MEMO

Betreft: Beantwoording zienswijze bestemmingsplan Stappegoor 2013 4e herziening (Willem II kazerne)

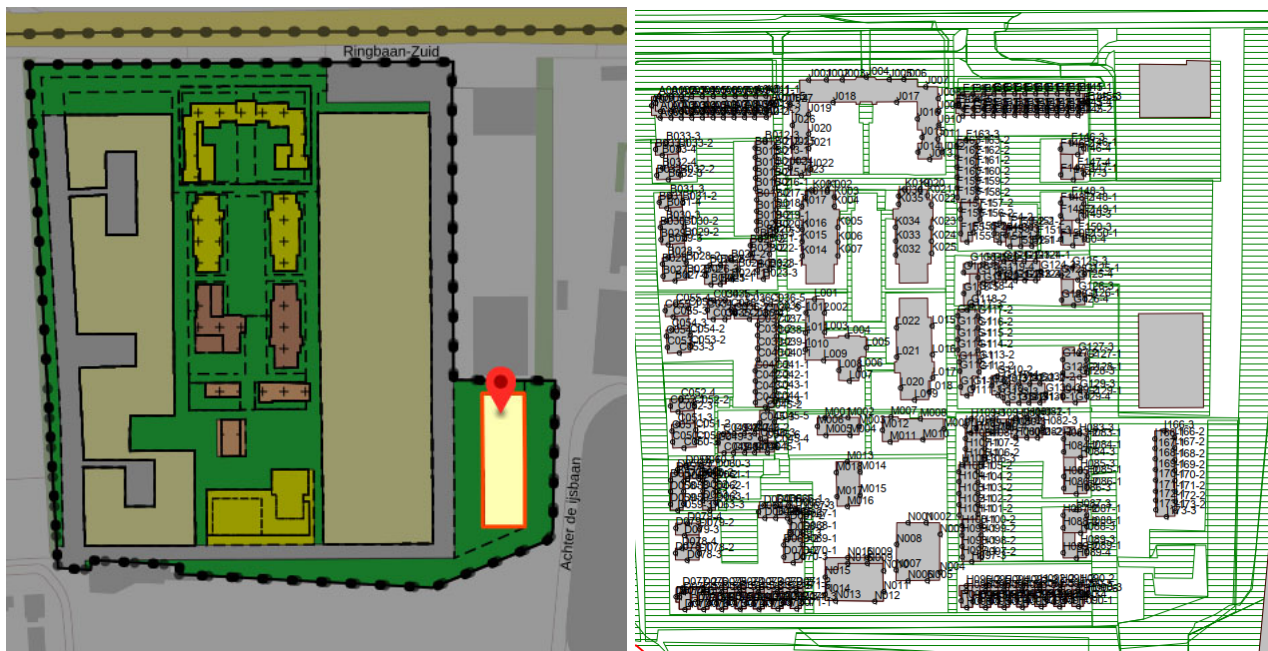
Ook in het in Bijlage 7 bij de toelichting toegevoegde akoestisch onderzoek industrielaawaai wordt de VNG-publicatie niet goed toegepast, omdat niet de maximale planologische mogelijkheden van het bestemmingsplan tot uitgangspunt zijn genomen ter plaatse van de bestemming 'Woongebied – 2':

- volgens figuur I – 1 als opgenomen in de bijlagen bij het akoestisch onderzoek liggen de rekenpunten niet op de grens van de bestemming 'Woongebied – 2', maar op een aantal geprojecteerde hoofdgebouwen. Ook reikt de bestemming 'Woongebied – 2' veel verder naar het zuiden, dan waar het akoestisch onderzoek van uit gaat;
- volgens figuur I – 1 als opgenomen in de bijlagen bij het akoestisch onderzoek wordt wat betreft de bouwhoogte van te bouwen gebouwen binnen de bestemming 'Woongebied – 2' uitgegaan van 9 meter. Op grond van art. 9.2.2 en art. 9.2.3 van de planregels worden binnen deze bestemming echter bouwhoogtes variërend tussen de 11 en 15 meter mogelijk gemaakt.

Het betreffende "woongebied 2" is in onderstaande afbeelding links weergegeven, aan de rechterzijde is het door ons gebruikte rekenmodel weergegeven waarin de stedenbouwkundige invulling is toegepast. Op basis van onderstaande vergelijking kan gesteld worden dat dit, zoals gesteld in de zienswijze, inderdaad een discrepantie betreft.

Om te kunnen bepalen wat de invloed zal zijn op het akoestisch onderzoek en de rekenresultaten die daaruit voortvloeien, indien het bouwvlak aangehouden wordt zoals gesteld in de zienswijze, is het rekenmodel aangepast. De aanpassingen betreffen een toevoeging van rekenpunten richting zuidgrens, toevoeging van een gebouw en toepassen van uitgebreidere rekenhoogtes, op 10,5, 13,5 meter hoogte ten opzichte van maaiveld voor alle rekenpunten in woongebied 2.
